EKE 60.2M

Substituição do Touch-Control n.º pç. de repos. 564525 antigo pelo n.º pç. de repos. 531809

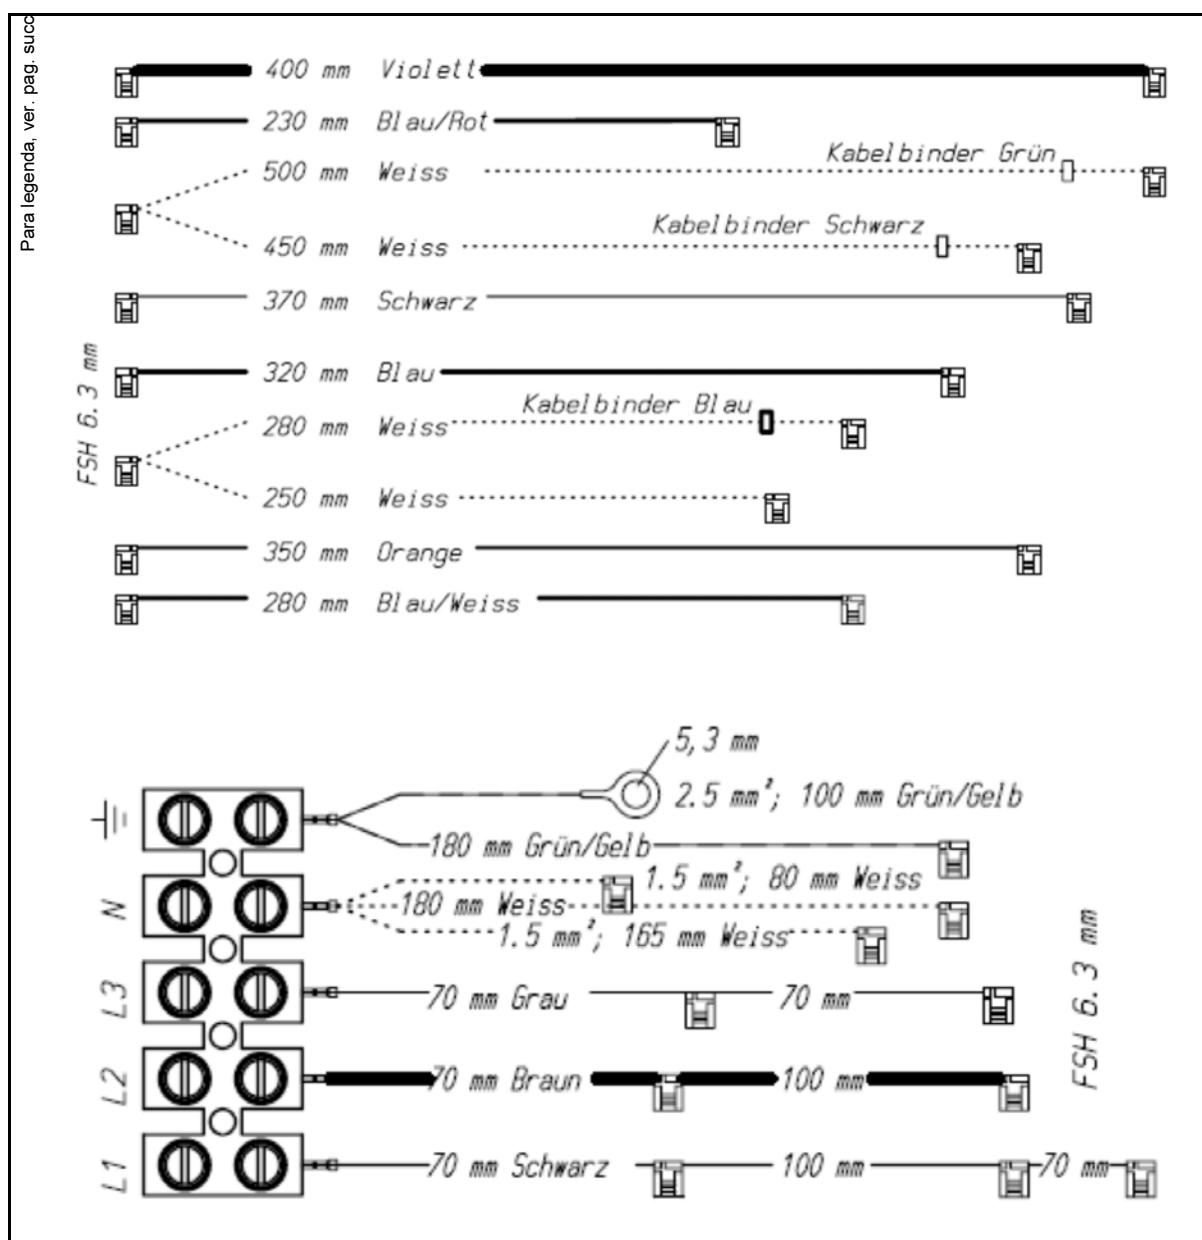
No Touch-Control (n.º pç. de repos. 531809) foram alteradas as ligações 30 e 31, pelo que as conexões de cabos são demasiados curtas. A cablagem pré-formada anexada também tem que ser substituída. Após a reparação está prescrito um controlo segundo VDE 0701.
